**Ref.: Acompanhamento do Edital nº 001/24/SIURB
Registro de Preço para pavimento articulado**

1. INTRODUÇÃO

2.1. Potencial sobrepreço de 50% no custo do serviço de piso portátil

Figura 01 – piso modulado SIURB x piso modulado cotado pela Auditoria

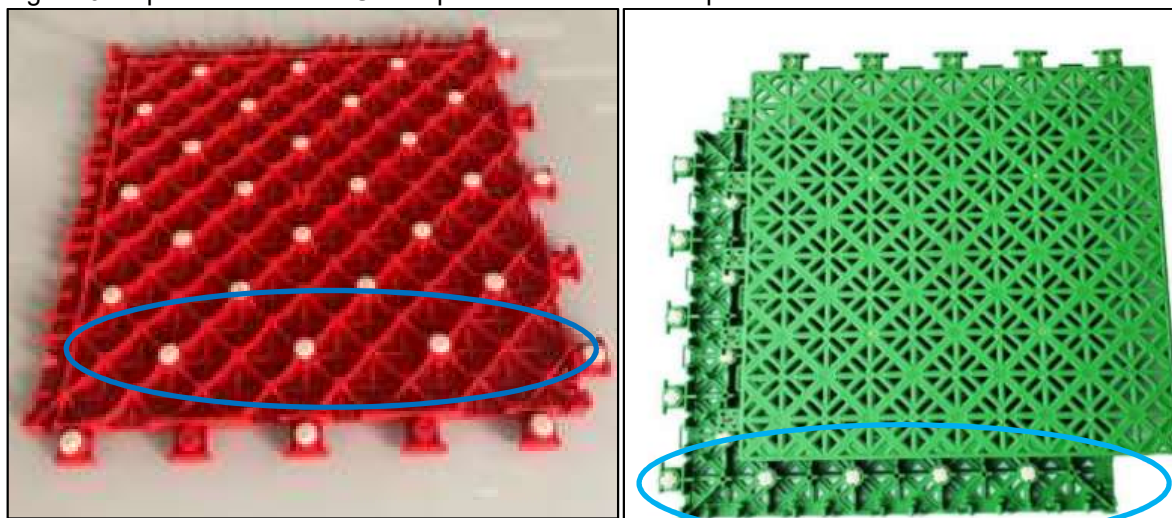
Observa-se, na figura 01 a seguir, a equivalência do piso objeto da licitação frente ao piso cotado por essa Auditoria quanto ao quesito dos pinos cilíndricos em borracha de termoplásticos.

Apenas estas 2 empresas, cotadas pela Auditoria, têm o potencial de promover uma significativa redução de cerca de 50%⁴ frente ao preço proposto no Edital e sem prejuízo a qualquer especificação do Edital, o que demonstra a inadequação do preço referencial proposto pela Origem e a propriedade do apontado pela Auditoria.
